*Ministero dell' Ambiente  
e della Sicurezza Energetica*

**OGGETTO: [ID: 11008] Impianto di estrazione dei residui Magnox della Centrale di Latina.  
Valutazione Preliminare ai sensi dell'art. 6, c. 9, del D.Lgs. 152/2006. Nota Tecnica.**

**Oggetto della richiesta di valutazione preliminare**

Figura 2 configurazione dell'impianto Magnox valutata in ambito di Verifica di assoggettabilità di cui al DVA\_DEC\_2017-000458 del 22/12/2017: Impianto di estrazione, cernita e caratterizzazione radiologica e Impianto di trattamento e condizionamento.

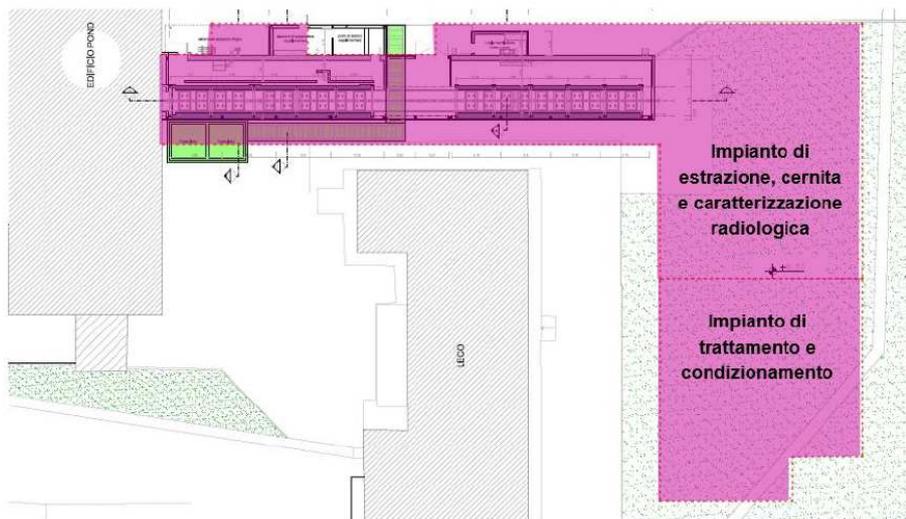
Secondo quanto riportato dal Proponente, pertanto, gli interventi in variante prevedono l'eliminazione dal progetto già valutato dell'edificio di trattamento e condizionamento, ritenuto non più necessario in quanto sostituito dall'impianto di super-compattazione e cementazione, con la previsione di realizzare, quindi, il solo edificio di estrazione, cernita e caratterizzazione radiologica.

- Nella realizzazione del solo Edificio di Estrazione-cernita Magnox, nella esatta configurazione già valutata compatibile nel 2017, non essendo più necessario realizzare anche l'Edificio di Trattamento e condizionamento;

- oggetto dell'istanza di valutazione è una modifica progettuale che, rispetto a quanto valutato nel DVA\_DEC\_2017-0000458 del 22/12/2017, non prevede più la realizzazione dell'Edificio di Trattamento e Condizionamento, ritenuto non più necessario a seguito ad approfondimenti tecnici, prevedendo contestualmente un potenziamento nell'utilizzo dell'esistente impianto mobile di super-compattazione e cementazione;

- nello specifico gli interventi in variante consistono:
  - nella realizzazione del solo Edificio di Estrazione-cernita Magnox, nella esatta configurazione già valutata compatibile nel 2017;
